Progetto per la realizzazione di impianto eolico denominato "Poggio alle Pancole" Comune di Lajatico (PI).  
 Codice della procedura 7874 data di avvio 4-1-2022.

**Progetto per la realizzazione di un impianto eolico, denominato "Poggio alle Pancole", costituito da n. 7 aerogeneratori, per una potenza complessiva pari a 42 MW, e delle rispettive opere di connessione alla RTN, da realizzarsi nel Comune di Lajatico (PI). Cod procedura 7874**

**OSSERVAZIONI – ALLEGATO 3**

Estratto tavola 20V036\_L\_Visibilita\_Lajatico\_beni\_A1\_DEF.pdf

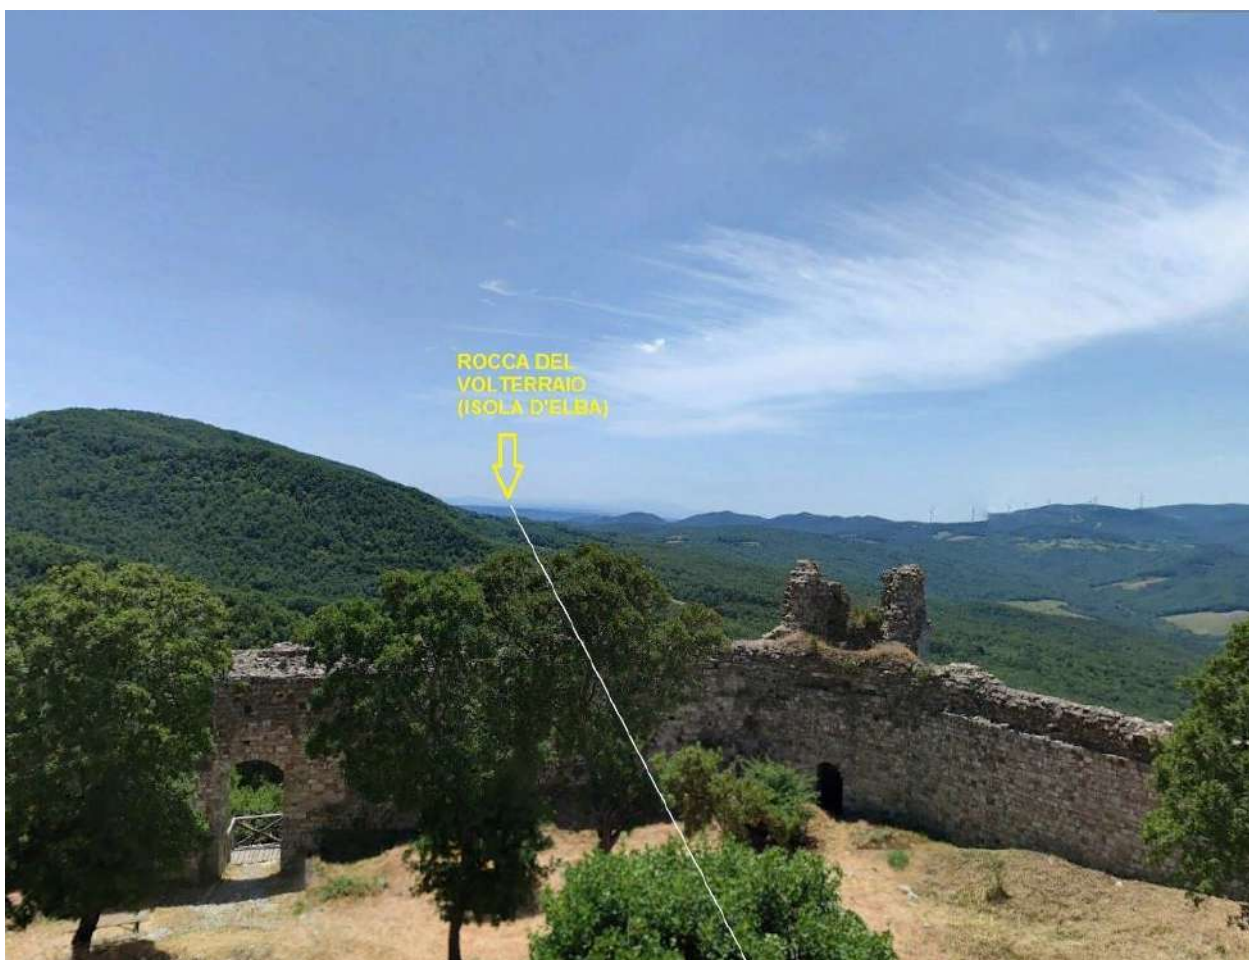
*Posizione della Rocca di Pietracassia al centro delle direttrici visive verso i Monti Pisani (rocca della Verruca), Isola d'Elba (Rocca del Volterraio), Volterra*

Il progetto del nuovo parco eolico invece è posto proprio lungo la direttrice Rocca di Pietracassia – Volterra, e le prime torri eoliche sono site ad una distanza molto ridotta dalla Rocca (meno di 2 chilometri). La realizzazione del Parco potrebbe perciò distruggere per sempre la più importante direttrice visiva storica che ancora possiamo apprezzare, con grave, insipiente e irreparabile danno al paesaggio, alla storia e alla cultura del territorio.

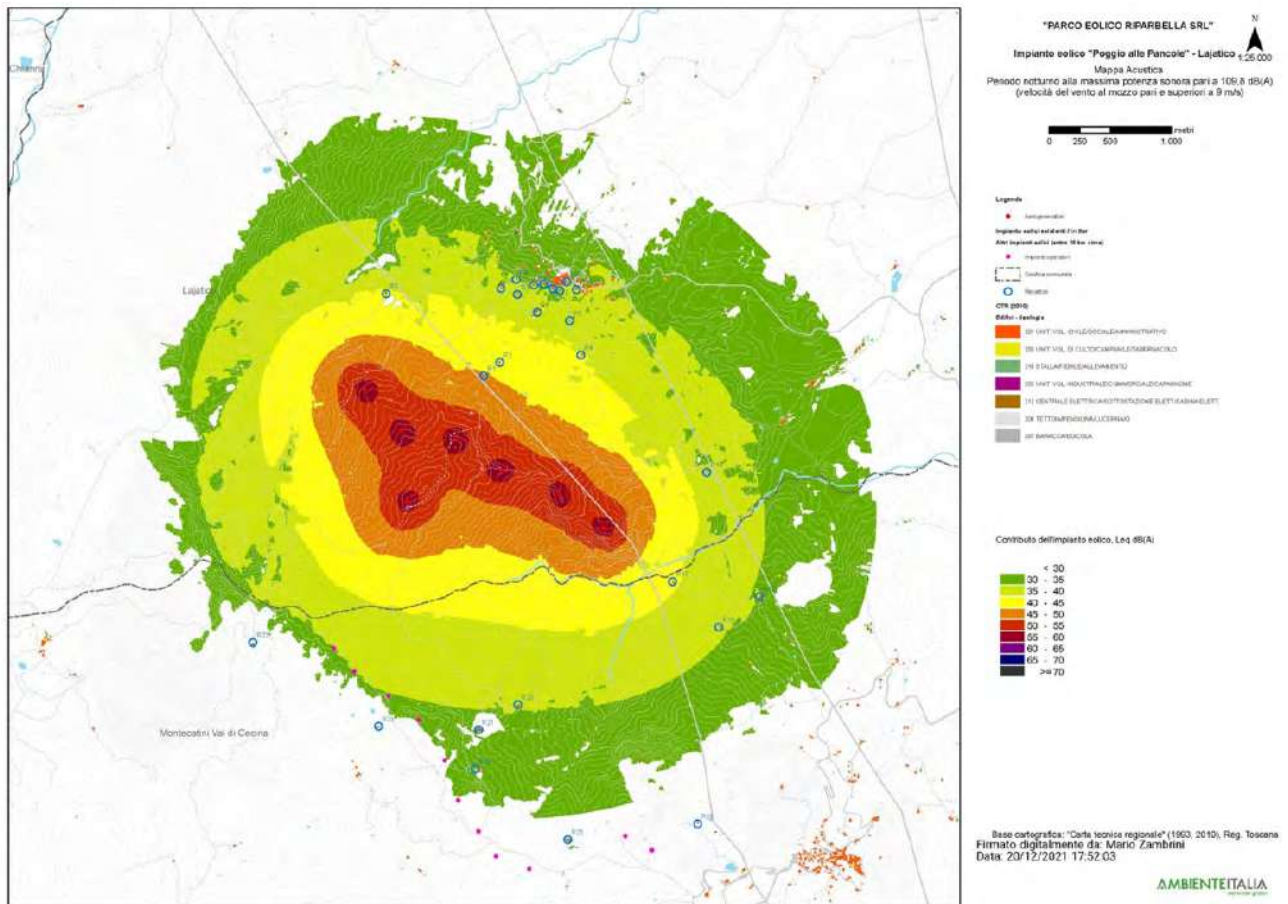
3. Nella valutazione del criterio differenziale a finestre chiuse si fa riferimento a un modello di facciata del fabbricato assolutamente non verosimile: il potere fonoisolante di un vetro 3 mm viene dichiarato 30 dB. Il potere fonoisolante di un vetro 3 mm, basta fare una veloce ricerca in letteratura, non supera i 25 dB e se ragioniamo di infisso nel suo complesso non siamo sopra i 20 dB. L'assunto della stanza 4 metri per 4 metri e volume 43 mc non è assolutamente cautelativo perché le camerette abitabili hanno superfici di calpestio inferiori ai 10 mq e volumi inferiori ai 30 mc. In ogni caso è pieno di stanze con superficie di calpestio inferiore ai 16 mq, basta una qualsiasi camera matrimoniale. La stima dell'indice dell'isolamento di facciata è quindi del tutto sovrastimata, quindi errata e porta a dichiarare che il livello di rumore ambientale a finestre chiuse è inferiore al limite di applicabilità sia di giorno che di notte. Ciò non è corretto e, in situazioni di bassa rumorosità residua come stimata/misurata dai tecnici, quando il differenziale si applica, SI SUPERA. Risulta evidente che senza l'assunto della valutazione errato dell'isolamento di facciata il criterio differenziale a finestre chiuse risulta superato.

4. L'osservazione ancora più cogente riguarda l'assunto dell'abbattimento di una parete a finestre aperte pari a 10 dB. 10 dB di abbattimento, prova qualsiasi misura che si possa fare in qualsiasi situazione, può andare bene in caso di parete molto grande, di importante  $R_w$  e con finestra piccola, inferiore al 5% della superficie finestrata. Già una stanza normalissima di una cameretta con finestra 1,2x1,4, mediante misura a 1 m dalla facciata in esterno e una all'interno con fonometro a 1 m dalla finestra aperta e oltre 1 m dalle altre superfici riflettenti microfoni a 1,5 m di altezza non presenta abbattimento del rumore superiore a 6 dB, a meno di non avere all'interno un ambiente sovraccarico di arredi solo fonoassorbenti in una condizione assolutamente non realistica. Se poi ci spostiamo a una camera con una banale porta finestra da 1,2mx2,4m si perde un ulteriore dB di abbattimento e in situazioni, che esistono tranquillamente, di infissi ampi (tipo 1,8x2,4 o 2x2,4 o anche oltre) si arriva a situazioni in cui l'unico abbattimento che offre la parete è la riduzione di 3 dB dati dai coefficienti di riflessione di facciata. Coefficiente di riflessione di facciata che, oltretutto, qui non risulta valutato.
